W załączeniu przekazuję kopię odpowiedzi Dyrektora Wydziału Współpracy i Rozwoju pani Lilianny Kraśniewskiej na nw. pytania radnego W. Kucińskiego, zadane podczas XXXIX sesji RM w Płońsku 21 marca 2013 roku:

Wydział Współpracy i Rozwoju – Referat Inwestycji i Infrastruktury Technicznej przekazuje w załączeniu propozycję odpowiedzi na pytania Pana Radnego W. Kucińskiego, zadane podczas XXXIX sesji Rady Miejskiej w Płońsku w dniu 21 marca 2013 roku:

W odpowiedzi przekazujemy kopie uzgodnień Projektu, uzyskane do Decyzji o zezwoleniu na realizację inwestycji drogowej - Nr AB 7332/2/09 z dnia 15.09.2009 wydanej przez Starostwo Powiatowe w Płońsku, zawarte w dokumentacji projektowej:

Odpowiadając na pytanie uprzejmie informuję, iż z informacji uzyskanej od projektanta, zapis „nie było dostępności terenu” oznacza, że ze względu na geometrię nie można było pobrać ronda. Wymagany promień geometryczny dróg wprowadzających na rondo nie mieścił się w wyznaczonych normatywach przyjętych dla tego typu klasy drogi.

PROJEKT ZAGOSPODAROWANIA TEREN
RYSUNEK ZAMIENNY

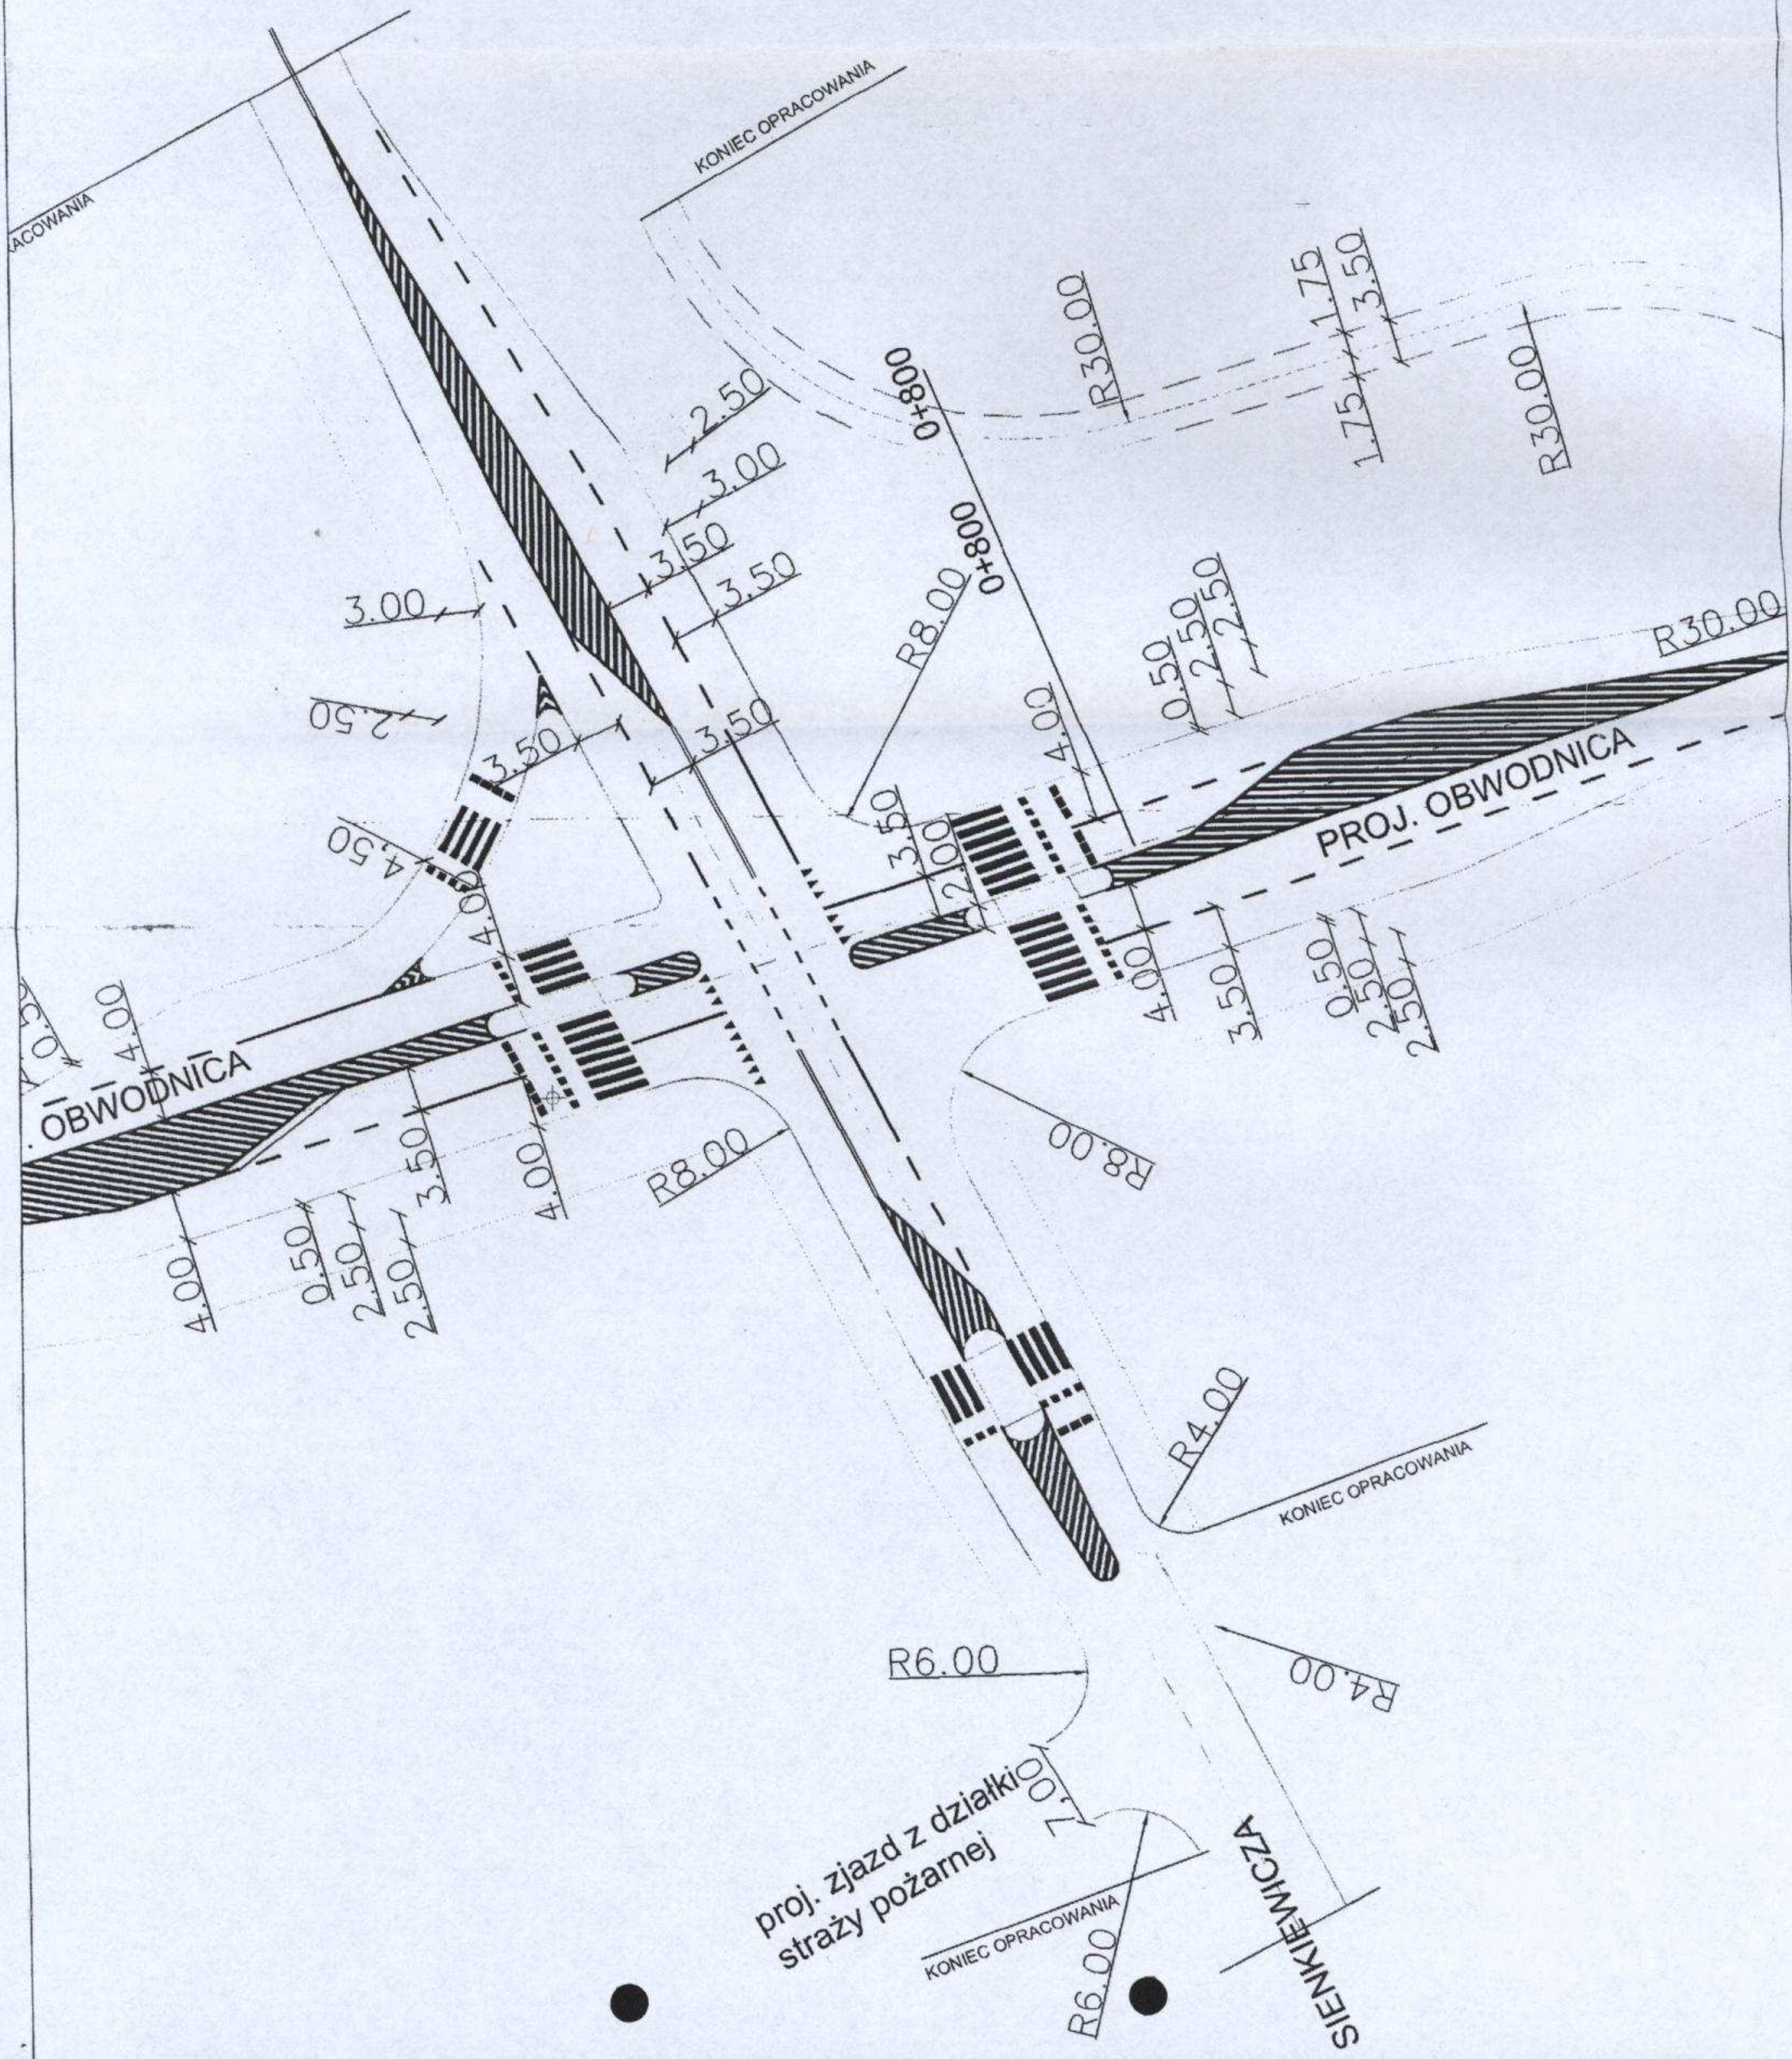
Odpowiadając na pismo P.H.U. „DROG-POL II” Nr I/5/2009/28 z dnia 07.04.2009r. Powiatowy Zarząd Dróg w Płońsku informuje, że uzgadnia projekt zagospodarowania planowanego włączenia projektowanej Dużej Obwodnicy w Płońsku do ulicy Sienkiewicza i ulicy Grunwaldzkiej.

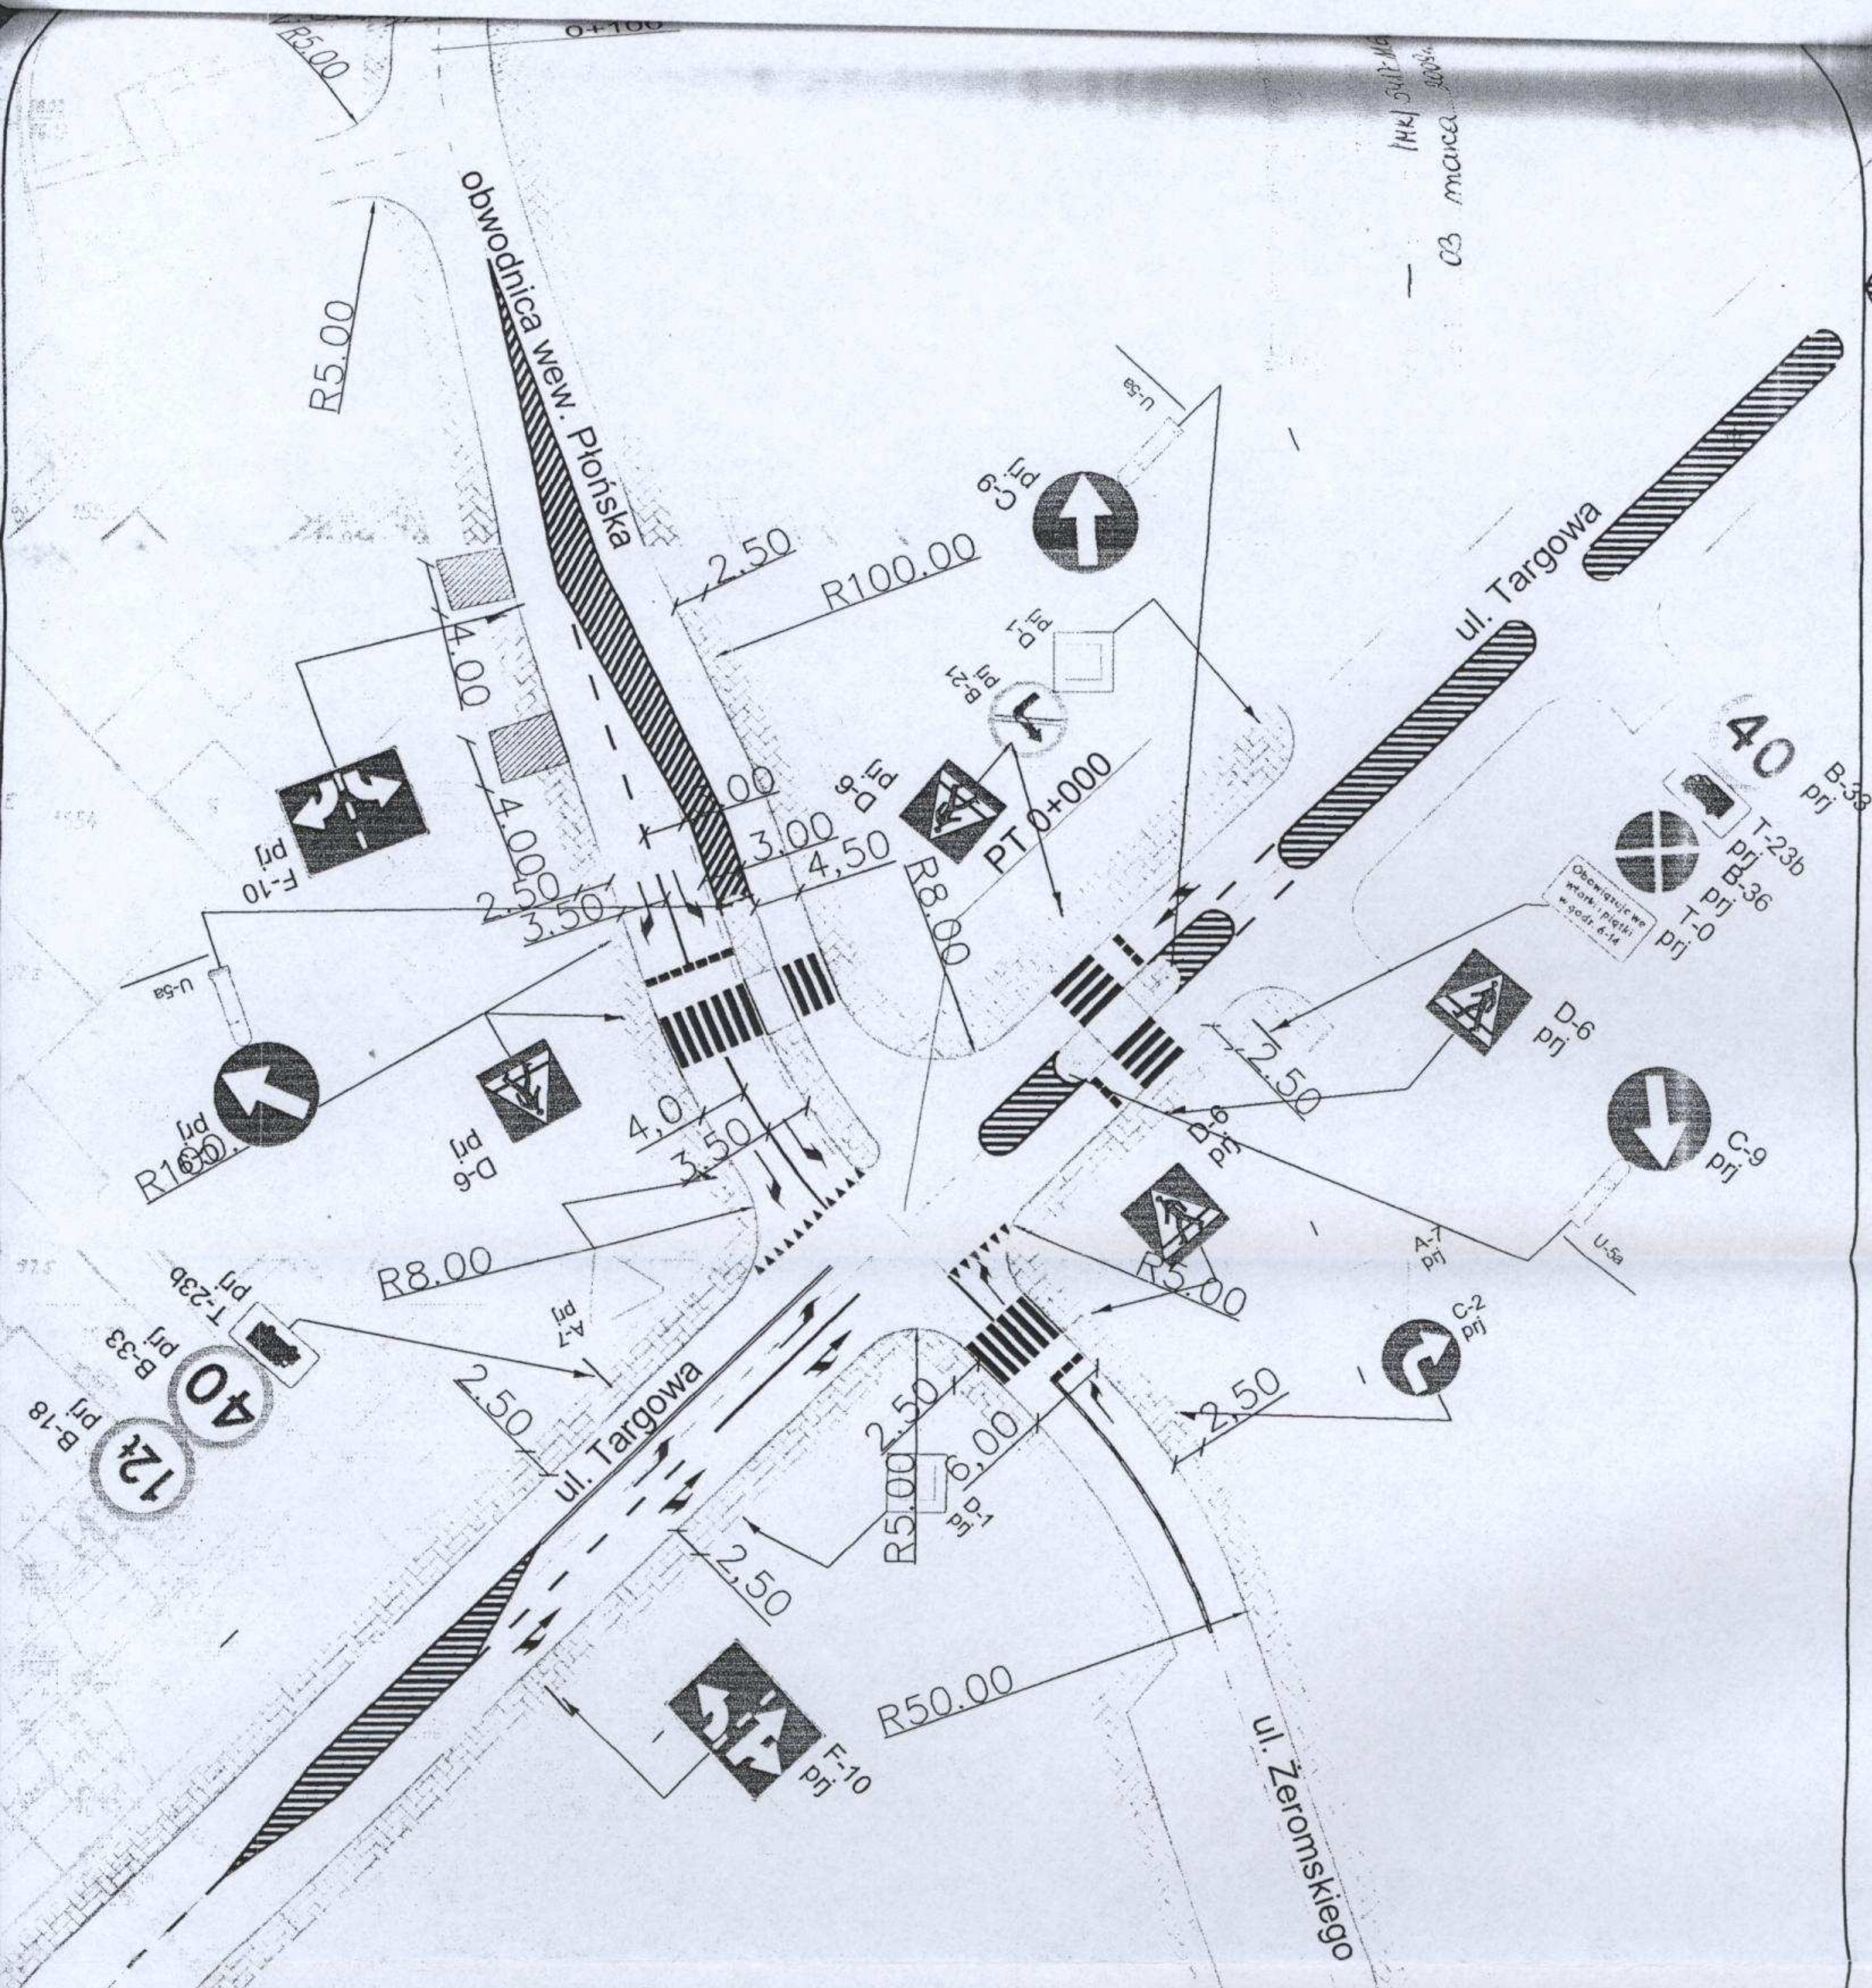
W odpowiedzi na Państwa wniosek oraz po zapoznaniu się z dostarczoną dokumentacją opiniuje pozytywnie w zakresie rozwiązań geometrycznych projekt budowlany skrzyżowania ul. Targowej z ul. Żeromskiego i z „wewnętrzna” obwodnicą Płońska.

Projekty organizacji ruchu (stałej i na czas budowy) podlegają zatwierdzeniu w Departamencie Nieruchomości i Infrastruktury Urzędu Marszałkowskiego Województwa Mazowieckiego (adres: 03-718 Warszawa, ul. Kłopotowskiego 5).

Szczegóły techniczne i konstrukcyjne należy uzgodnić w Mazowieckim Zarządzie Dróg Wojewódzkich w Warszawie.
